**Umgestaltung des Bahnknotens Stuttgart**  
 Ausbau- und Neubaustrecke Stuttgart – Augsburg  
 Bereich Stuttgart – Wendingen mit Flughafenanbindung

Planfeststellungsabschnitt 1.3 Filderbereich mit Flughafenanbindung, Teilschnitt 1.3a  
 Bauabschnitt km 10+030 – km 15+311

<b>Leitungsbestands- und Verlegeplan</b>	Datum	Name
<b>Fernheizung</b>	02/13	NE
<b>Lageplan FT km 1,582...2,390</b>	02/13	HAL
<b>FK km 1,521...2,026/S-Bahn km 24,419...25,599</b>	09/13	HAL

**Anlage 8.6.1**  
 Blatt 10A von 10

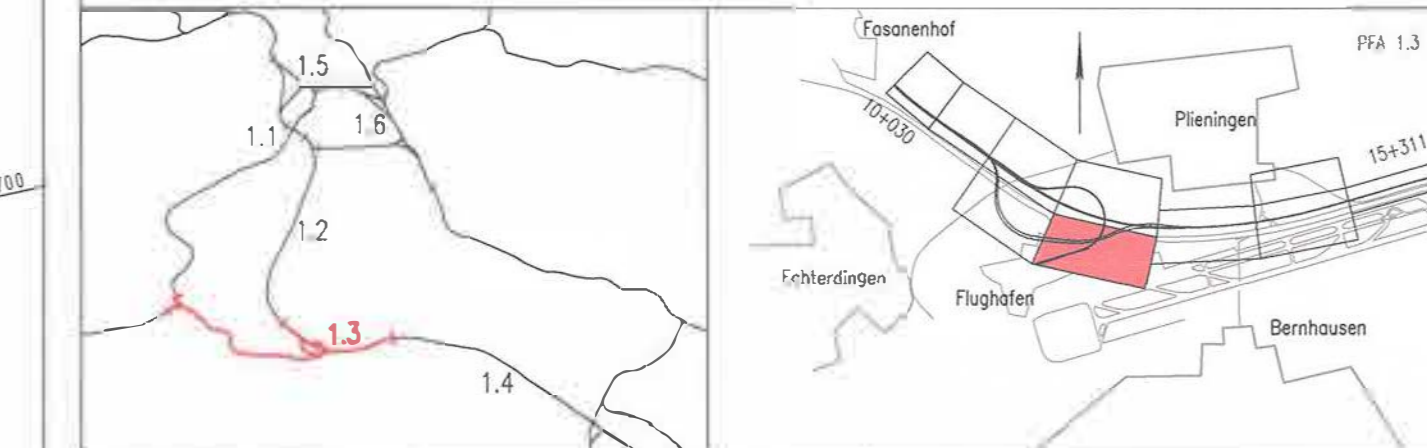
**Änderungen Teilschnitt 1.3a Fernheizung**

- geänderte Planung
- nicht mehr Gegenstand des PF-Verfahrens

**Anweisungen Teilschnitt 1.3a**

- geänderte Planung
- nicht mehr Gegenstand des PF-Verfahrens
